PLUi	PRESCRIT	ARRETE	APPROUVE
Révision n°5 – R5			28-juin-13
Mise en compatibilité MEC1-R5			16-nov-12
Mise à jour – MAJ1-R5			29-nov-12
Modification n°1 - M1-R5			14-déc-12
Mise à jour – MAJ2-R5			22-janv-14
Mise à jour - MAJ3-R5			21-oct-14
Mise à jour - MAJ4-R5			26-juin-15
Modification n°2 - M2-R5			25-sept-15
Mise à jour - MAJ5-R5			23-nov-15
Modification n°3 - M3-R5			23-sept-16
Mise en compatibilité MEC2-R5			15-nov-17
Mise à jour - MAJ6-R5			28-nov-17
Mise à jour – MAJ7-R5			30-mai-18
Mise en compatibilité - MEC3-R5			24-juil-18
Mise à jour – MAJ8-R5			16-juil-2019
Modification simplifiée n°1 - MS1-R5	04-déc-18		27-sept-2019
Modification n°4 - M4-R5	22-janv-19		27-sept-2019
Mise en compatibilité MEC4-R5			27-sept-2019
Mise à jour – MAJ9-R5			30-sept-2019
Mise en compatibilité MEC5-R5			18-déc-2020
Modification simplifiée n°2 – MS2-R5	16-juin-20		24-sept-2021
Révision allégée n°1 – RA1-R5	24-juil-20	24-sept-2021	24 juin 2022

Note de présentation

Modification simplifiée n°3 – MS3-R5

Document graphique avant modification simplifiée MS3-R5 - Planche 10

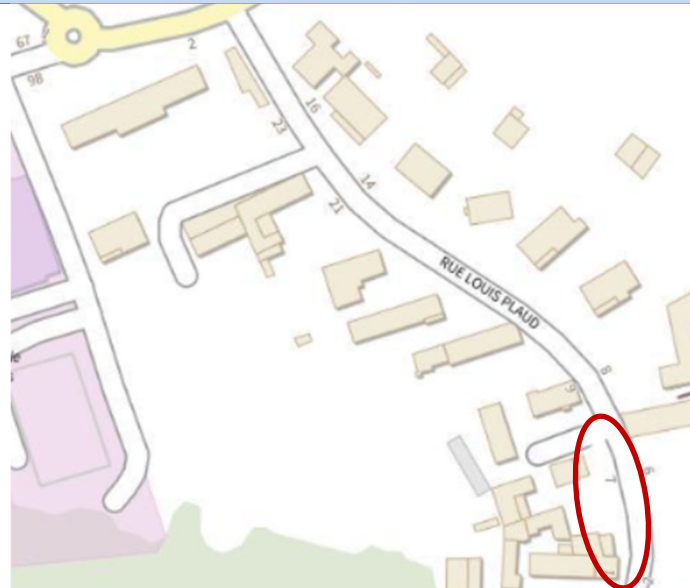
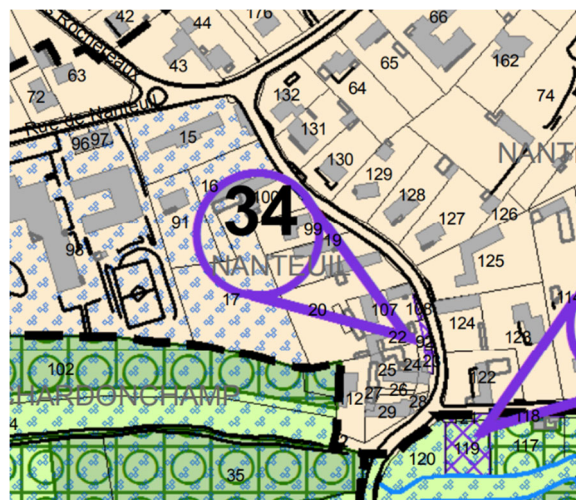
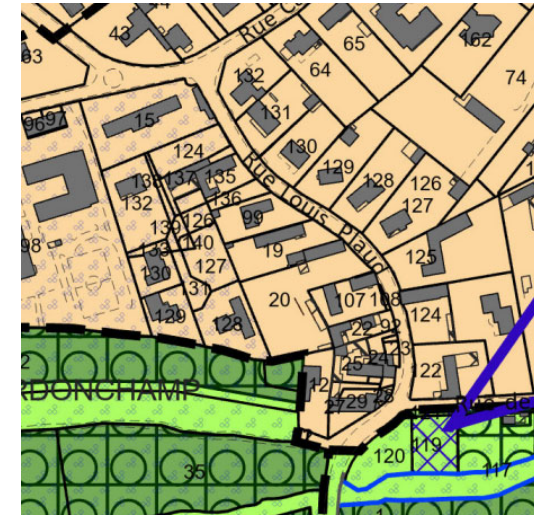
L'emplacement réservé (ER) n°34 d'une superficie de 149 m², situé rue Louis Plaud à Migné-Auxances, a été instauré au bénéfice de la commune pour l'aménagement du virage pour assurer la sécurité des piétons.

L'aménagement routier du virage a été réalisé. Par conséquent l'emplacement réservé n°34 n'est plus justifié. Il est donc proposé de lever la servitude.

La planche de zonage n°10 est concernée par la suppression de cet emplacement réservé.

Document graphique avant modification simplifiée MS3-R5 - Planche 10

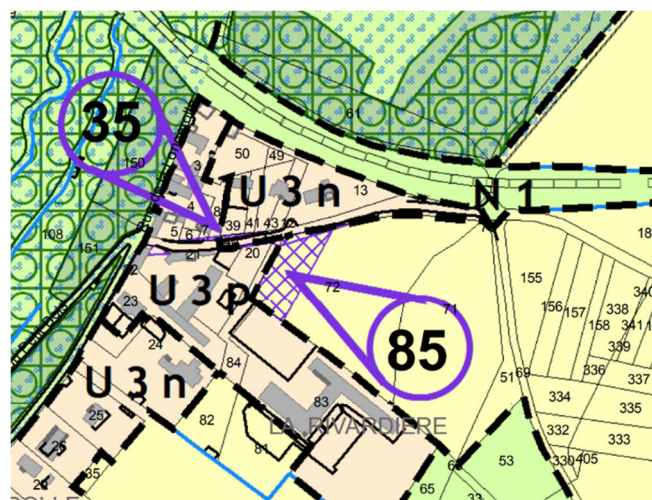
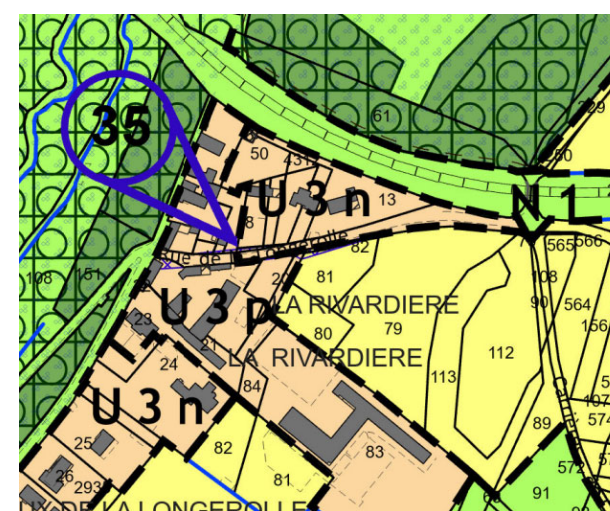
L'emplacement réservé (ER) n°85 d'une superficie de 1 505 m², situé lieu-dit « la Rivardière » à Migné-Auxances, a été instauré au bénéfice de la commune pour l'aménagement d'un dispositif de gestion des eaux pluviales.

L'aménagement a été réalisé. Par conséquent l'emplacement réservé n'est plus justifié. Il est donc proposé de lever la servitude.

La planche de zonage n°10 est concernée par la suppression de cet emplacement réservé.

Document graphique avant modification simplifiée MS3-R5 - Planche 22

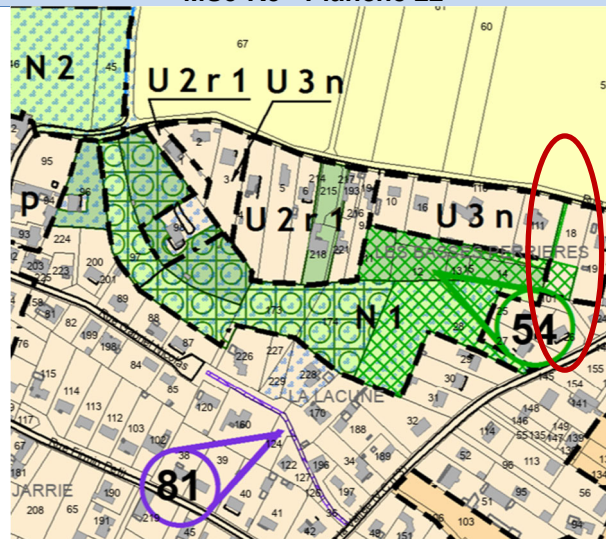
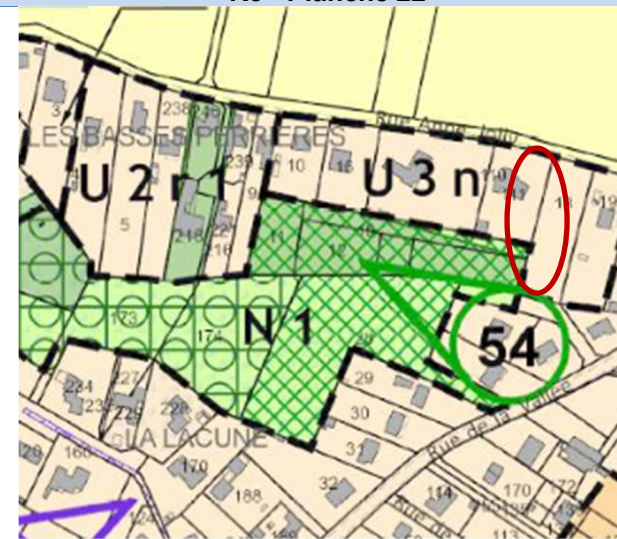
L'emplacement réservé (ER) n°54 d'une superficie de 14 478 m², située à La Jarrie, à Vouneuil-sous-Biard, a été instauré au bénéfice de la commune pour la création d'un espace vert avec chemin d'accès.

Le chemin d'accès a été modifié ce qui engendre la réduction de 621 m² la superficie de l'emplacement réservé.

La planche de zonage n°22 est concernée par la modification de cet emplacement réservé.

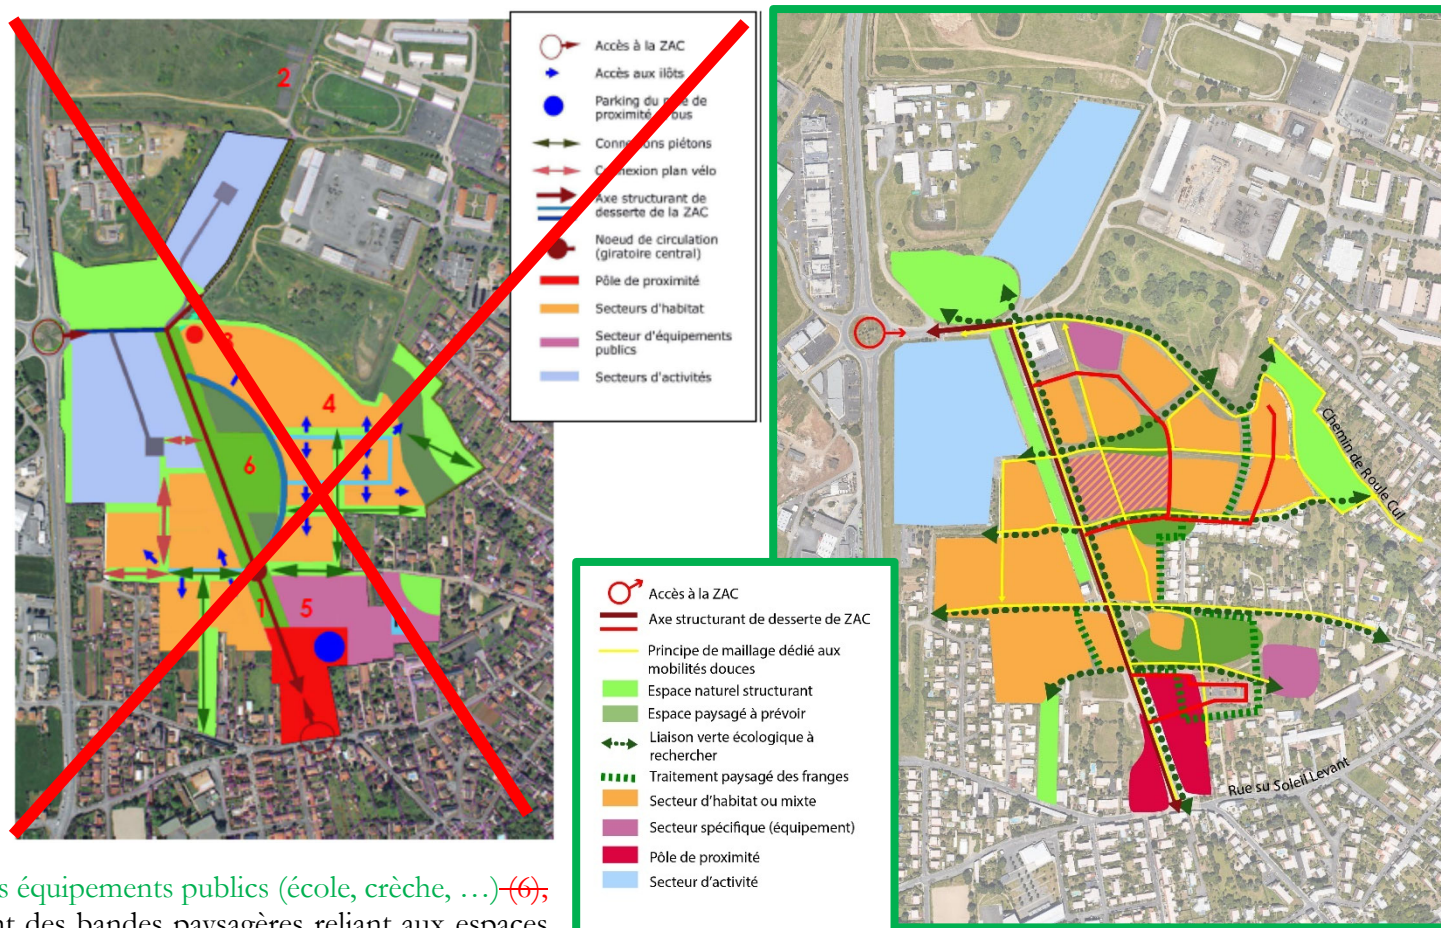
~~L'axe de composition (1) relie les deux accès automobiles à la zone AU et est conçu dans l'éventualité d'une connexion future, au pôle d'équipements de Bel Air (2).~~

- ◆ **L'axe principal de desserte qui relie les deux accès automobiles à la zone AU et est conçu dans l'éventualité d'une connexion future, au pôle d'équipements de Bel Air. Cet axe privilégiera les modes doux et transports en communs (TC). Cet axe privilégiera les modes doux et transports en communs (TC).**

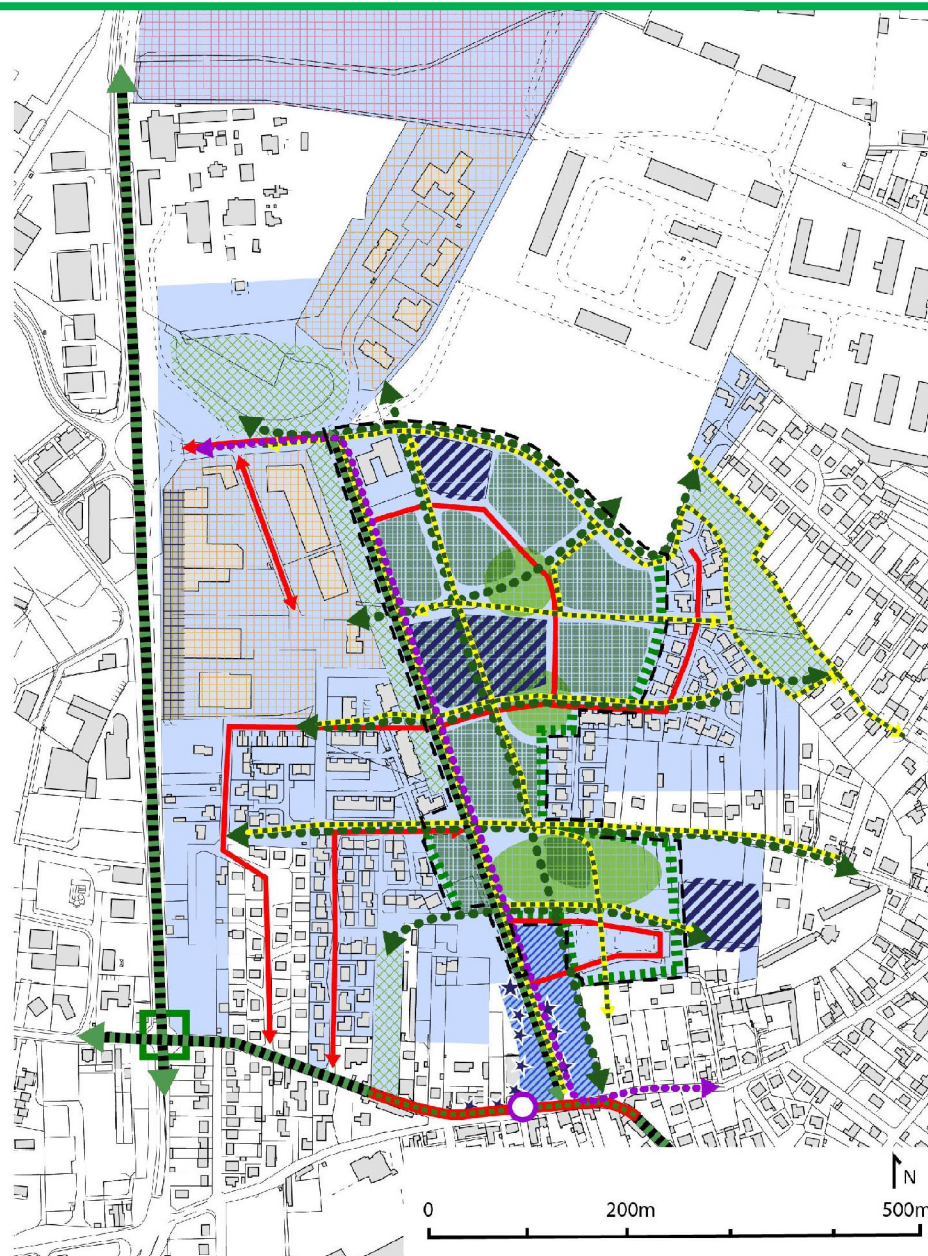
Le nouveau quartier se composera autour d'un axe structurant « vert » [4] traversant toute la zone depuis le pôle de proximité jusqu'à la ZAE. Cet axe, d'une largeur constante, se déclinera en fonction des séquences urbaines qu'il traverse et viendra irriguer le quartier vers l'Est grâce à de nouvelles liaisons et espace verts. En son centre, le parc [2] a pour ambition d'accueillir la population du quartier et des environs. De grands massifs d'arbustes et de vivaces, aménagés selon un principe simple de plantations en lignes, favoriseront une diversité faunistique, notamment en ce qui concerne l'avifaune. Un massif sera dédié aux plantes attirant les insectes et papillons ; l'autre sera dédié aux oiseaux, sur le même principe de choix de plantes adaptées et sera complétée par la mise en place de nichoirs. Enfin, la limite avec l'axe vert sera agrémentée d'un vaste verger accompagné de tables de pique nique pouvant accueillir, dans un environnement fleuri et fruité, les familles du quartier.

Autour de cet axe vert est composé un réseau d'espaces verts [3] accompagnant les voiries et les cheminements afin de créer une trame verte continue qui assure une fluidité des déplacements et une continuité écologique (notamment le rétablissement d'un corridor au nord en connexion avec les zones boisées de Biard, de l'aéroport et du parc naturel urbain).
